## 協力工場 不良品連絡書

仕様番号 412CPB-004-51F

品名 0.8MMB-BセッションAノッチナシ

1.1 登録番号	44F-9-004	1.9 不具合写真/略図
1.2 報告書№	12-09-03	
1.3 不具合現象	Auエリア不足 (Auめっき範囲不良)	
1.4 品名/図番	412CPB-004-51F エリアンコウ6 0.8MMB-Bセッションハンマナチナシ	
1.5 ロット№	SU230812-005D1-006他 (不具合発生確認ルール)	
1.6 不具合発生数	40,169pin	
1.7 調査結果・結論	Snめっき水洗工程の水交換作業時、補給した水が搬送中の製品にかかった反動で、Snめっき工程内を搬送中の製品が傾きました。ポッチ部への表面張力によりSnめっき液が吸い上がり本不具合に至りました。 画像処理装置の発報を問題なしと判断し通常品として出荷されました。現状の画像処理装置発報時の検証方法では検出できませんでした。	
1.8 添付資料	(有)・無し	資料名:別紙1~4

別紙3-1

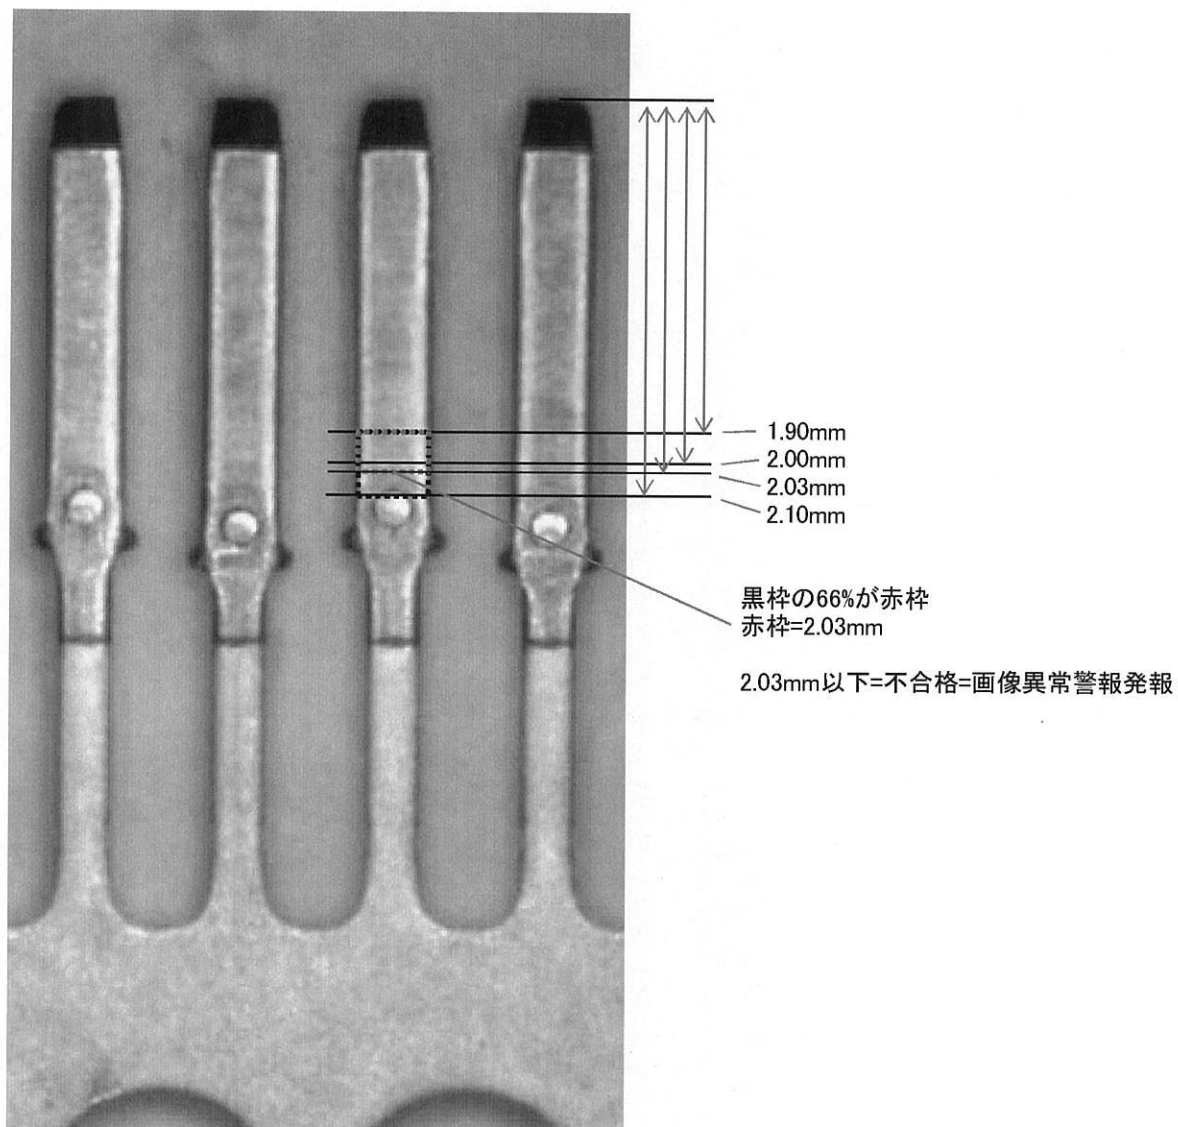
生産履歴を確認した結果、画像処理装置が発報した履歴がありました。  
画像処理の発報は問題なしと判断され、消し込みされておりました。  
不具合発生リール生産の時間帯は、水交換(水補給)した時間帯に相当しておりました(別紙3-1)。  
画像処理装置の設定記録を確認した結果、設定基準通りに設定されておりました(別紙3-2)。

# 別紙4

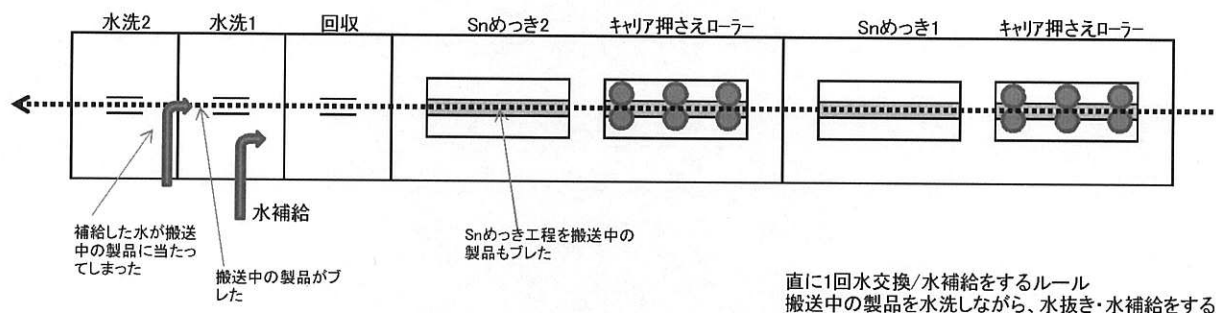
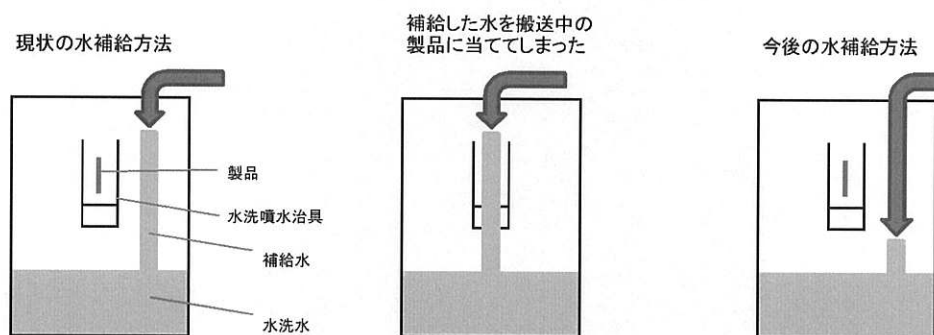
不具合発生リールの生産の時間帯に水補給作業の時間帯が含まれておりました。  
Snめっき水洗工程の水補給作業時、ライン担当者がSnめっき水洗工程を搬送中の製品に補給した水をかけてしまった事で、Snめっき工程内を搬送中の製品が傾いてしまいました。そのため、ポッチ部への表面張力で、Snめっき液面がAuめっきエリア内に吸い上がり、Auめっきエリア部にかかり本不具合のAuめっきエリア不足に至りました。  
水補給作業手順に、水補給作業時の注意点についての記載がありませんでした。  
ライン担当者は水補給作業時、搬送中の製品に水をかけてはいけない事を知らずに作業しておりました。

水補給作業時の注意点を手順書に追加致しました。  
・搬送中の製品に補給している水をあてない事  
・ホースを水洗工程槽の中仕切り板まで差し込んで水を補給する事  
※「水交換更新・水補給作業(T3Q-S01-S077)」手順の改訂済(2012年9月17日)  
改訂した手順で作業者を教育致しました(2012年9月18日)。
